**IXELLES. Chaussée d'Ixelles, 168. Maison communale d'Ixelles**  
(arch. Charles Van der Straeten et Maurice Bisschops)

**PERMIS UNIQUE** : Restaurer l'intérieur et l'extérieur du pavillon Malibran ainsi que ses abords, comprenant le mur d'enceinte et les jardins

**Avis de la CRMS**

*Coupe de la nouvelle verrière projetée.*  
*Document extrait du dossier.*

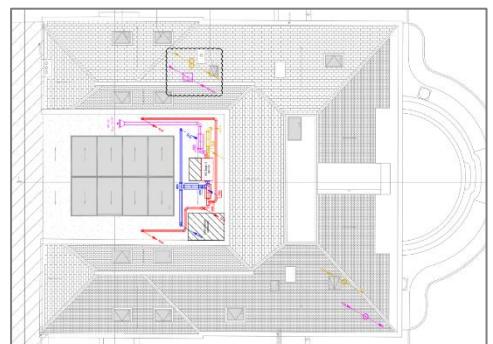
La Commission accepte le principe proposé pour la nouvelle verrière au troisième niveau, dont la hauteur a été abaissée par rapport aux esquisses précédentes. La solution retenue préserve la lecture de la composition d'origine, n'implique que des démolitions limitées et dans des zones de faible valeur patrimoniale, et ne sera pas visible depuis l'extérieur. La Commission constate également que cette nouvelle toiture accueillera les techniques de ventilation, permettant de les dissimuler efficacement et de ne pas impacter la toiture existante du pavillon.

L'Assemblée s'interroge toutefois sur le réalisme de la solution proposée : la verrière existante peut-elle être transformée en un élément assurant la séparation EI30 entre les deux compartiments, et qu'en est-il du poids supplémentaire du niveau vitrage sur la structure existante ? Comment l'apport solaire est-il maîtrisé, et quel est l'impact sur le facteur de luminosité dans le cas de la mise en œuvre d'un vitrage solaire performant ? Ces questions devront être résolues préalablement au chantier et dans le respect du patrimoine, en collaboration avec la DPC.

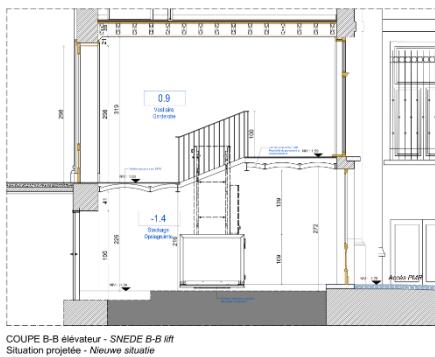
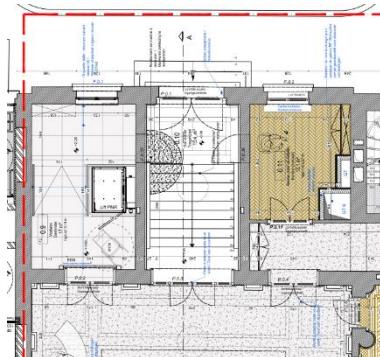
Le projet prévoit la suppression de la rampe PMR métallique temporaire placée devant l'entrée, côté rue du Collège, et la création d'un nouveau monte-personne vertical dans un local directement adjacent à l'entrée principale du pavillon, côté chaussée d'Ixelles.

La CRMS souscrit à cette intervention qu'elle a déjà amplement soutenue<sup>5</sup>, car bien intégrée et dont l'impact patrimonial sera très limité, puisqu'elle concerne des locaux secondaires. Cette solution permettra une accessibilité directe et un cheminement digne pour tous les usagers à la salle des pas perdus. La Commission demande toutefois de renoncer à la finition carrelée du sol du local attenant à la salle des pas perdus, et d'y prolonger le revêtement de sol de cette dernière (*cf. infra*) pour homogénéiser la matérialité du dispositif d'entrée et magnifier ce nouvel accès pour tous.

Élévation de la toiture d'origine (document extrait du dossier)

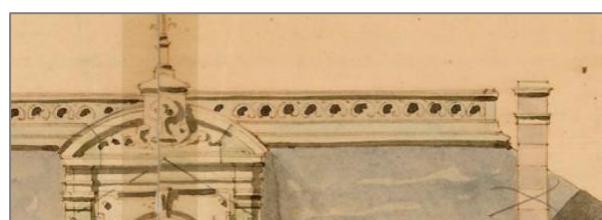
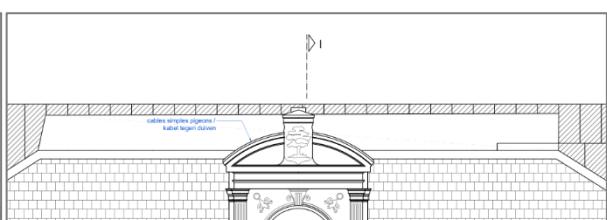
La CRMS se prononce favorablement sur l'isolation de la toiture en sarking. Dans ses avis précédents, la Commission avait demandé d'étudier la restitution de la frise ornementée de la toiture, qui a été remplacée par un parapet plus simple.

Le dossier n'apportant pas de nouvelle précision à cet égard et les plans indiquant un simple revêtement en zinc, la Commission réitère sa demande, et invite le demandeur à revaloriser le toit-terrasse du pavillon, accessible par un escalier en vis depuis les combles, et historiquement utilisé comme belvédère. Le projet de rénovation du pavillon pourrait constituer une opportunité de renouer avec cette fonction.

*Photographies des vitrages existants de la rotonde.  
Documents extraits du dossier.*

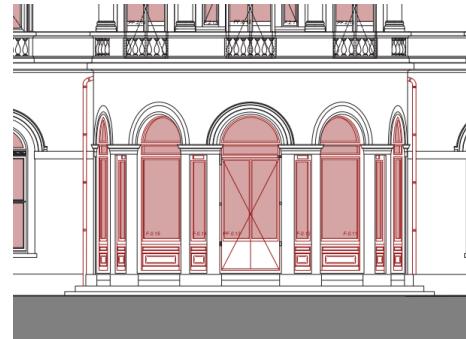
La CRMS attire cependant l'attention sur la présence de vitrages à motifs gravés en trois teintes à l'acide fluoridrique sur la rotonde de la salle du conseil, dont le projet prévoit le remplacement par du vitrage feuilleté de sécurité. La Commission s'oppose à ce remplacement, qui engendrerait un appauvrissement conséquent des qualités ornementales de cette salle, présentant la plus haute valeur patrimoniale. Elle demande que ces vitrages soient conservés.

*Situation projetée avec indication des zones en terrazzo (doc. extrait du dossier, annoté par la CRMS).*

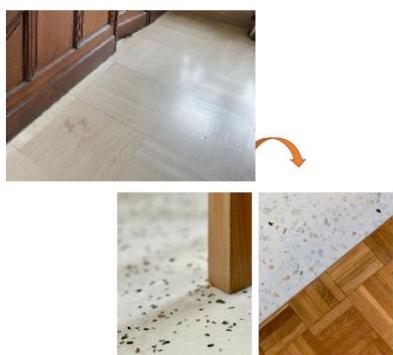
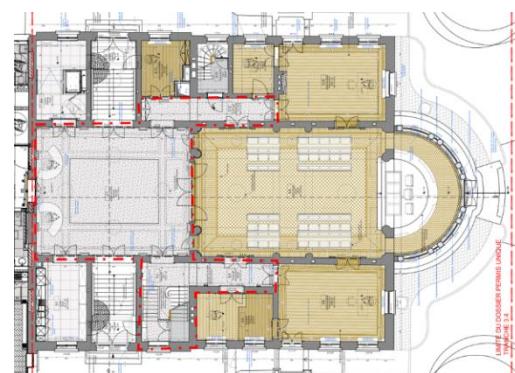
Un inventaire des revêtements de sol a été réalisé, permettant d'évaluer la valeur des sols en place et de définir les opérations de restauration ou de remplacement de ces derniers. Le projet prévoit à cet égard le remplacement du dallage existant de la salle des pas perdus, non d'origine, par un terrazzo de teinte claire.

La CRMS se prononce défavorablement quant à l'implantation de ce revêtement. Pour s'inscrire en cohérence avec le décor exceptionnel de la salle et en l'absence d'information sur son revêtement de sol d'origine, la Commission préconise d'opter pour un revêtement en pierre naturelle, analogue à celui des deux escaliers d'accès. Celui-ci devra être sobre, qualitatif, présenter un calepinage et des détails d'exécution en phase avec le caractère prestigieux de la salle. Ce nouveau revêtement devra être soumis à la DPC pour approbation. De manière générale, la CRMS demande de limiter les interventions contemporaines dans les espaces présentant une grande valeur décorative et artistique, comme c'est le cas de la salle des pas perdus.

*Principe d'adaptation du mobilier historique. Document extrait du dossier.*

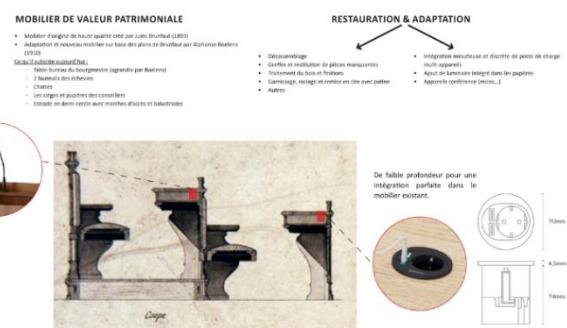
La salle du conseil dispose d'un mobilier historique de grande qualité, créé par Jules Brunfaut en 1893 et complété par Alphonse Boelens en 1910. Le projet prévoit la restauration de ce mobilier, et son adaptation en y intégrant des techniques actuelles telles que des postes de charge multi-appareils (prises de courant et USB - USB-C), des luminaires et des micros intégrés aux pupitres, etc.

La CRMS comprend la nécessité de disposer de techniques adaptées à la tenue des séances du conseil communal, mais se montre défavorable aux carottages prévus dans le mobilier, qui grèveraient l'ensemble des pupitres d'altérations irréversibles. Elle demande d'opter pour une solution plus légère et réversible, comme la pose de boîtiers techniques mobiles sur les pupitres.
